SAMRÅDSREDOGÖRELSE

DETALJPLAN FÖR GRÄVLINGEN 28, VÄNERSBORGS KOMMUN

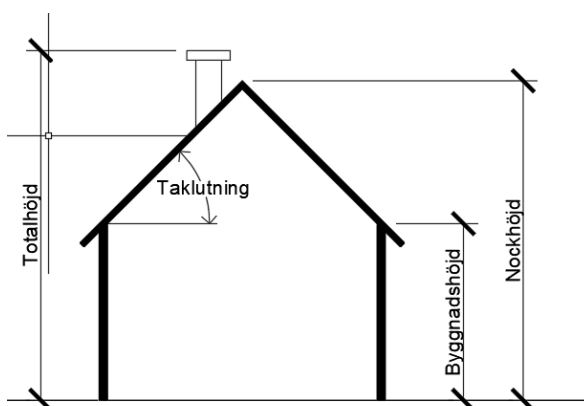
Fastighetsägaren är dock väldigt emot att det ska byggas så höga byggnader så nära den egna fastigheten eftersom det tar bort eftermiddagssolen på baksidans uteplats även på sommaren. Ägaren nyttjar uteplatser till fullo från senvåren till tidig höst under eftermiddagarna/kvällarna. Enligt kommunens 3D-modell så skulle solen försvinna redan vid 16-16.30-tiden. Värde på huset kommer dramatiskt minska vid framtida försäljning, då sol på uteplatsen oftast är ett krav från alla husköpare.

Fastighetsägaren förordar en lägre höjd på de planerade husen på Grävlingen 28 så att den egna fastigheten samt grannfastigheter får behålla vår, sommar och tidig höstsol då solen är viktig för välbefinnande i vårt land med begränsad sol stora delar av året samt antal soltimmar. Fastighetsägaren stödjer sig på Boverkets skrivelse *Solklart* om solljusets betydelse för vår hälsa.

Beroende på hur man bygger kan planförslaget innebära en något högre byggnation än vad nuvarande detaljplan medger (max 14 meter nockhöjd istället för max 10 meter byggnadshöjd, se definition för nockhöjd respektive byggnadshöjd i bilden nedan) men i planförslaget ökas samtidigt prickmarken (mark som inte får bebyggas) mot fastigheterna Grävlingen 29 och 30 från ca 4 meter till ca 11 meter.

En skuggstudie har gjorts och lagts in i planbeskrivningen. Enligt Boverkets skrift *Solklart* bör bostäder vara utan skugga minst 5 timmar mellan

klockan 9 och 17 under vår- och höstdagjämning (20 mars och 22 september). Om föreslagen byggrätt utnyttjas maximalt skulle bostadsfastigheterna öster om planområdet skuggas från ca 16 och framåt.

Den sammanvägda bedömningen och i avvägningen mellan det enskilda intresset och det allmänna intresset med att möjliggöra bl.a. centrumutveckling och fler bostäder i ett kollektivtrafiknära område, så väger det allmänna intresset högre. Planavdelningen noterar att byggnationen kommer innebära en förändrad närmiljö för de närboende, men bedömer inte att någon stor negativ påverkan på enskilda föreligger utan att förändringen är i linje med sådant som kan anses normalt i en expanderade stadskärna. Hur värdet på närliggande fastigheter påverkas av planen är svårt att bedöma. Genom planförslaget möjliggörs kommersiella verksamheter vilket istället skulle kunna öka närliggande bostäders värde eftersom närområdet blir mer attraktivt.

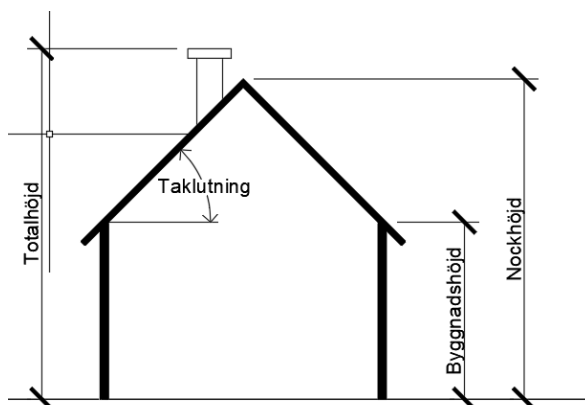
Fastighetsägarna är främst kritiska till att planförslaget tillåter en sådan omfattande byggnation med så hög höjd. Fastighetsägarnas radhuslänga angränsar till Grävlingen 28 och de är närmast berörda vad gäller nybyggnation, om byggrätten utnyttjas maximalt att få påtagliga negativa konsekvenser. Framför allt vad gäller skuggning, men även risk för ökad insyn, samt att deras radhus riskerar att hamna i skymundan av flera oproportionerligt, storskaliga nya byggnader. Sammantaget skulle det komma att påverka marknadsvärdet på fastigheterna negativt.

I de skuggningsstudier som visades på samrådsmötet kommer radhusen att påverkas negativt av ökad skuggning under en stor del av året, även under sommarmånaderna. Fastighetsägarna anser därför att högsta tillåtna höjd sänks inom hela detaljplanen. De föreslår att huskropparna närmst radhusbebyggelsen sänks från 3 till 2 våningar och att den del som är närmst Edsvägen sänks från 6 till 3, möjligen 4 våningar, så att byggnadens höjd motsvarar den bebyggelse som idag finns på platsen. Fastighetsägarna skulle helst se de hus som redan finns ska få stå kvar och renoveras, detta eftersom de är byggda i en stil och storlek som väl smälter in i stadsbilden och harmoniserar med omkringliggande bebyggelse, såväl med lasarettet och Trons kapell som med småhusbebyggelse

Beroende på hur man bygger kan planförslaget innebära en något högre byggnation än vad nuvarande detaljplan medger (max 14 meter nockhöjd istället för max 10 meter byggnadshöjd, se definition för nockhöjd respektive byggnadshöjd i bilden nedan) men i planförslaget ökas samtidigt prickmarken (mark som inte får bebyggas) mot fastigheterna Grävlingen 29 och 30 från ca 4 meter till ca 11 meter.

Den sammanvägda bedömningen och i avvägningen mellan det enskilda intresset och det allmänna intresset med att möjliggöra bl.a. centrumutveckling och fler bostäder i ett kollektivtrafiknära område, så väger det allmänna intresset högre. Planavdelningen noterar att byggnationen kommer innebära en förändrad närmiljö för de närboende, men bedömer inte att någon stor negativ påverkan på enskilda föreligger utan att förändringen är i linje med sådant som kan anses normalt i en expanderade stadskärna. Hur värdet på närliggande fastigheter påverkas av planen är svårt att bedöma. Genom planförslaget möjliggörs kommersiella verksamheter vilket istället skulle kunna öka närliggande bostäders värde eftersom närområdet blir mer attraktivt.
